Installation électriques à basse tension et à très basse tension (Livre 1 AR 8/9/2019) - Direction générale de l'énergie

📍 Lieu du contrôle: AVENUE CIRCULAIRE 144 1180 UCCLE Belgique

📄 Type de contrôle: Visite de contrôle vente ancienne installation (Livre 1 8.4.2)

CONCLUSION : NON CONFORME

Tableau 1

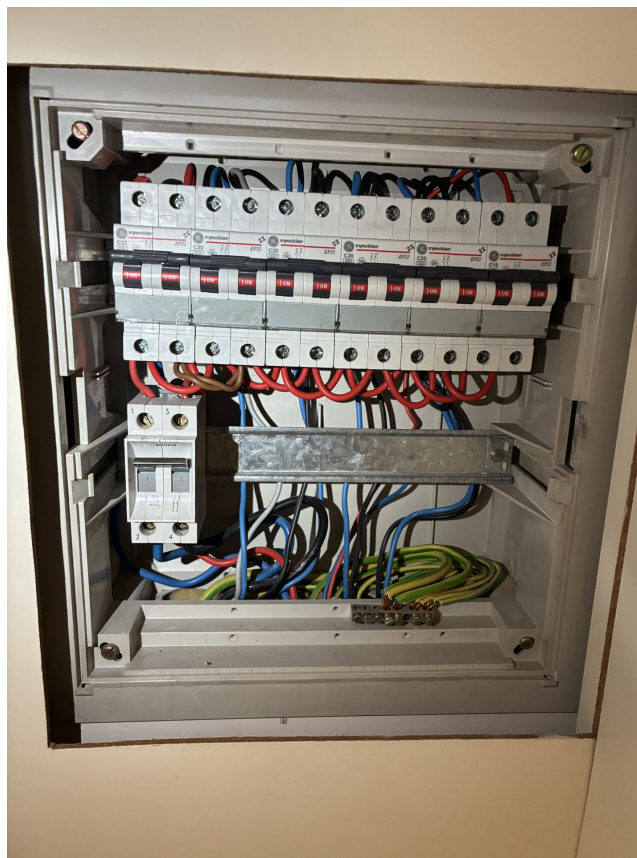
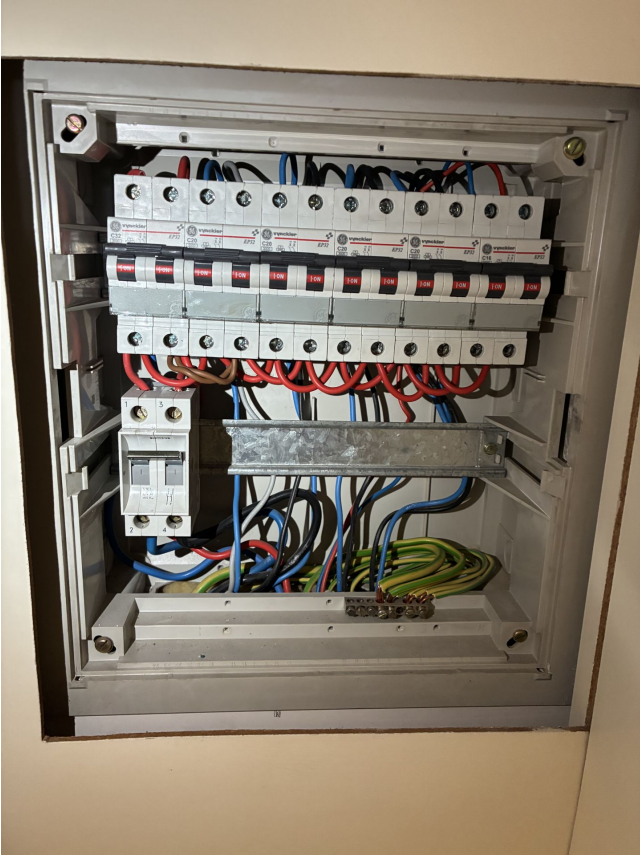
Les tableaux de répartition et de manœuvre dans des lieux domestiques doivent être de classe I ou II. (Livre 1, Sous-section 5.3.5.1.)

Les parties actives nues et accessibles dans le tableau de répartition et de manœuvre sont insuffisamment protégées. (Livre 1, Sous-section 4.2.2.3./5.3.5.1.)

Les ouvertures non utilisées du tableau de répartition et de manœuvre (entrée de câbles, plaque de protection....) doivent être obturées correctement. (Livre 1, Sous-section 4.2.2.3./5.3.5.1)

La section des rails de distribution et les connexions internes du tableau de répartition et de manœuvre n'est pas appropriée au dispositif de protection contre les surintensités installé en amont. (Livre 1, Sous-section 4.4.1.5.)
Pontage à effectuer en 10 carrés minimum.

Le tableau électrique doit être muni d'une porte et celui-ci doit être accessible à tout moment
